Saksnr.: 2019/12982
Dokumentnr.: 32
Løpenr.: 184002/2020
Dato: 28.08.2020
Gradering:
Klassering: L12

Internhøring planforslag, Cewex-kvartalet

24/20 Cewex-kvartalet – Planforslag

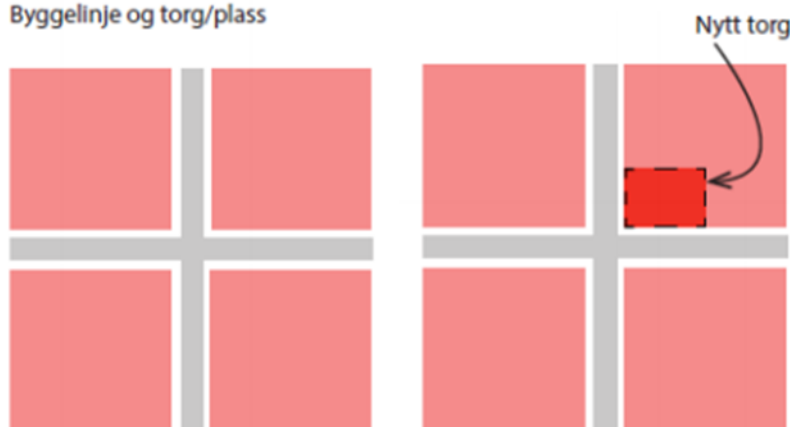
- Høyder

Hele CEWEX-kvartalet ligger i bestemmelsesområde #19/25 med maksimal gjennomsnittlig gesimshøyde 19 meter og maksimal byggehøyde 25 meter. Planforslaget viser at høydekravet overstiges i felt SF2. I Gunnar Nilsens gate er det flere utbyggingsplaner.

Å regulere i strid med høydebestemmelsene i nylig vedtatt kommuneplan vil kunne skape presedens for kommende planer i området. Dette vil få konsekvenser for kvalitetene i gaterommet, noe som ikke er ønskelig.
